# **Plan vélo de l'ARC**

## **Avis du conseil municipal de Saint-Sauveur**

L'objet de ce document est de formuler l'avis du conseil municipal de Saint-Sauveur sur le plan vélo de l'ARC, en particulier sur l'itinéraire 7 qui traverserait le village pour relier la piste de Lacroix-Saint-Ouen à celle de Béthisy-Saint-Pierre.

Plan du tronçon de l'itinéraire 7 côté Lacroix-Saint-Ouen

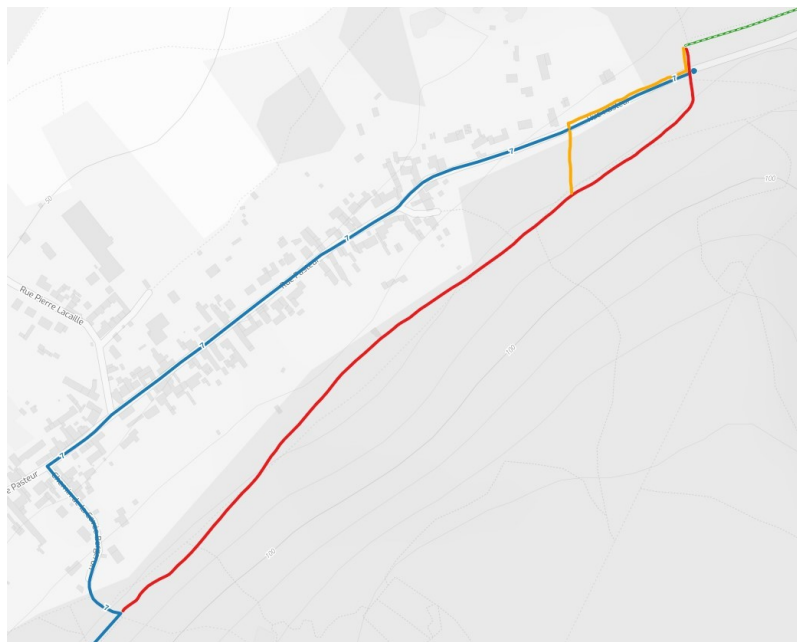
- points négatifs
  - **dénivelé important en passant par la cavée Bergeron**
  - partage de 900m de route avec les voitures avec de nombreux stationnements de voitures (rue Pasteur) et une route étroite (cavée Bergeron)

- points négatifs :
  - même si elles sont moins prononcées que la cavée Bergeron, 2 montées/descentes existent sur le chemin en lisière de forêt
    - en revanche, les différences de niveaux devraient être partiellement « lissables » sur ce tracé
- points positifs :
  - reprend tous les points positifs du tracé d'origine
  - sécurité :
    - alternative 1 : pas de voie partagée avec les voitures
    - alternative 2 : peu de voie partagée avec les voitures et sans aucune difficulté (ligne droite avec très bonne visibilité ; aucun stationnement le long de la chaussée)
  - utilisabilité : évitement de montée/descente de la cavée Bergeron - tous les cyclistes devraient pouvoir emprunter ces tracés sans difficulté majeure

2 tracés alternatifs sont proposés :

### 1. continuité directe

- au sortir de la piste, traverser le parking de la piste cyclable et la route pour rentrer directement en forêt
- continuer sur la sente en lisière de forêt, parallèle à la rue Pasteur
- rejoindre le tracé prévu au niveau du haut de la cavée Bergeron

### 2. remontée rue Pasteur

- au sortir de la piste, continuer rue Pasteur : environ 100m
- traverser la route pour remonter vers la forêt (rejoint le tracé de l'alternative 1)
- continuer sur la sente en lisière de forêt, parallèle à la rue Pasteur
- rejoindre le tracé prévu au niveau du haut de la cavée Bergeron

*En rose : nouvelle liaison partant de l'itinéraire 7 pour rejoindre une autre piste cyclable  
En jaune : 2 zone d'activités*

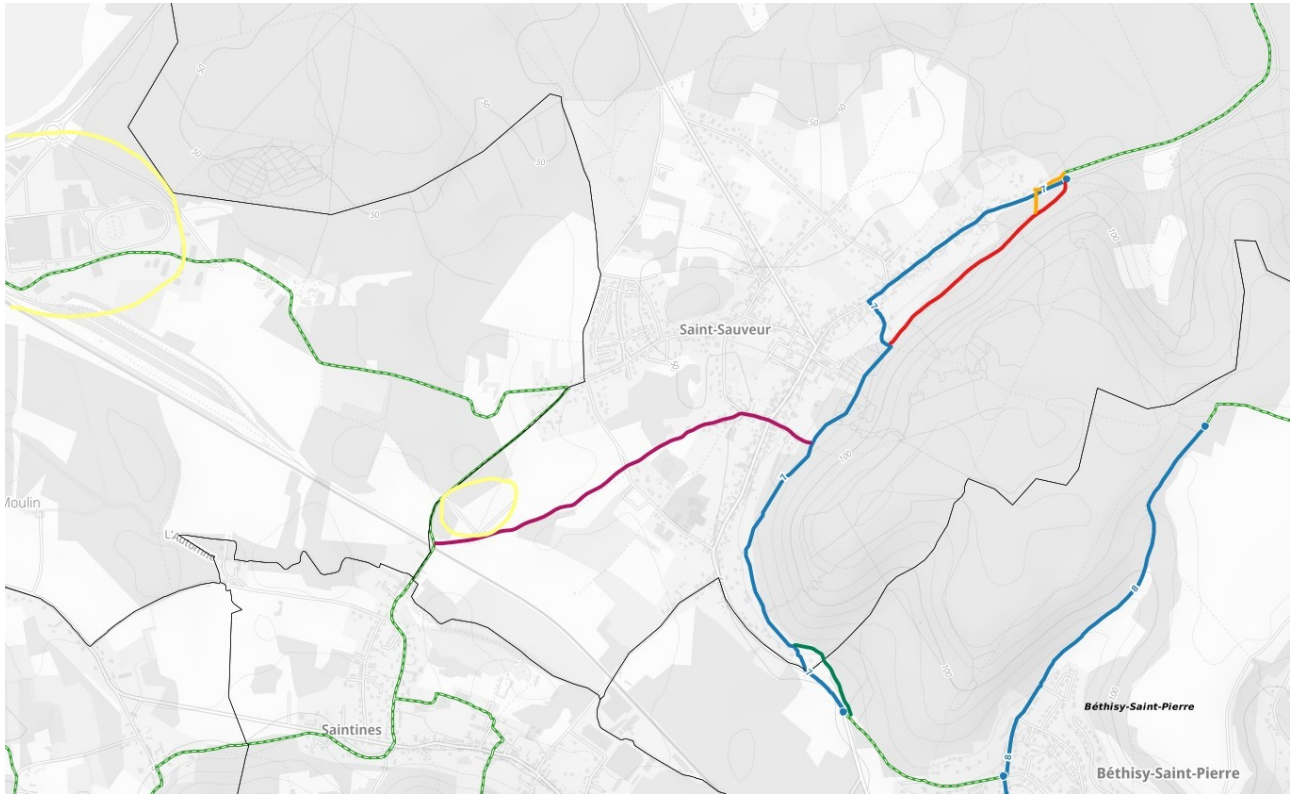
- point négatif
  - même si la pente est moins prononcée que dans la cavée Bergeron, la rue Léo Lagrange représente une difficulté sur ce parcours par sa montée/descente

- descendre la rue Léo Lagrange
- traverser la rue Artistide Briand pour emprunter la rue du docteur Roux
- rejoindre l'impasse du docteur Roux
- utiliser le sentier sur la droite (transformable en piste cyclable) jusqu'à la rue de la Liberté
- traverser la rue de la Liberté pour emprunter le chemin de la roche
